シマルーベ リニューアル(改良)のご案内

2023 年 5 月

simatec

例)シマルーベ 125ml の防爆銘版

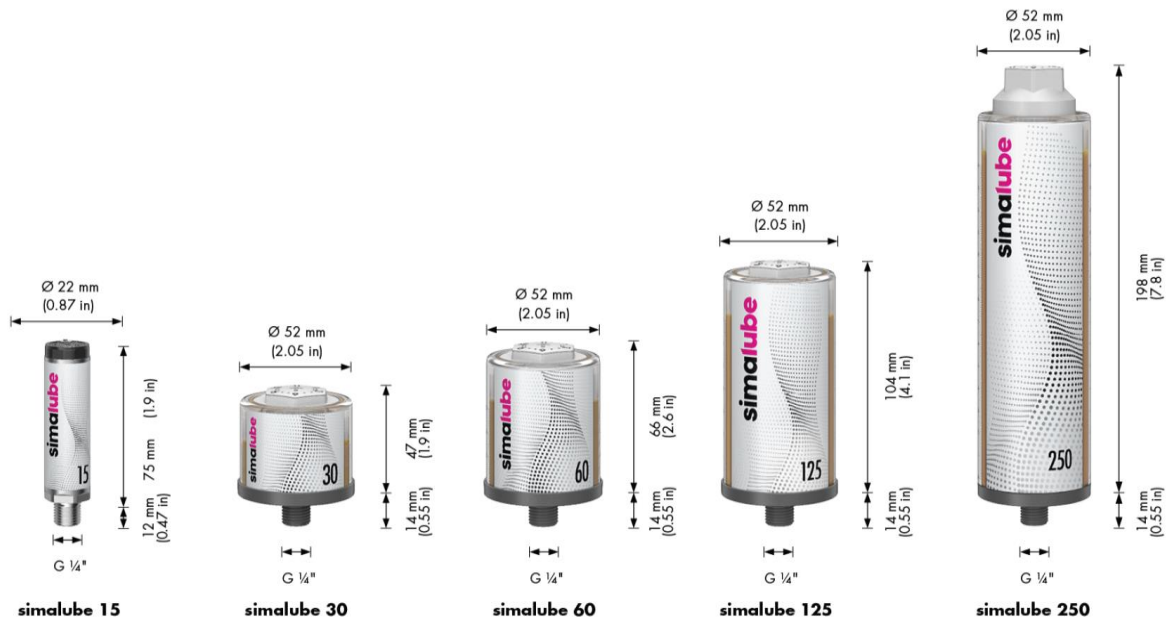
ガス発生装置変更に伴い、国内防爆規格もリニューアルされております。

各サイズ梱包寸法

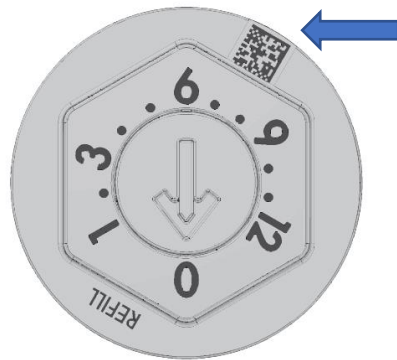
新型ガス発生装置の寸法が高くなることにより、本体の寸法も高くなります。

シマルーベ 30、60、125ml の高さが 4 mm 高くなり、シマルーベ 250ml の高さが 6 mm 高くなります。その他の寸法は変更ありません。

梱包デザインと寸法も変更となります。

- simalube 15 ml: 180 x 90 x 102 mm
- simalube 30 ml: 270 x 112 x 85 mm
- simalube 60 ml: 270 x 112 x 105 mm
- simalube 125 ml: 270 x 112 x 142 mm
- simalube 250 ml: 270 x 110 x 235 mm
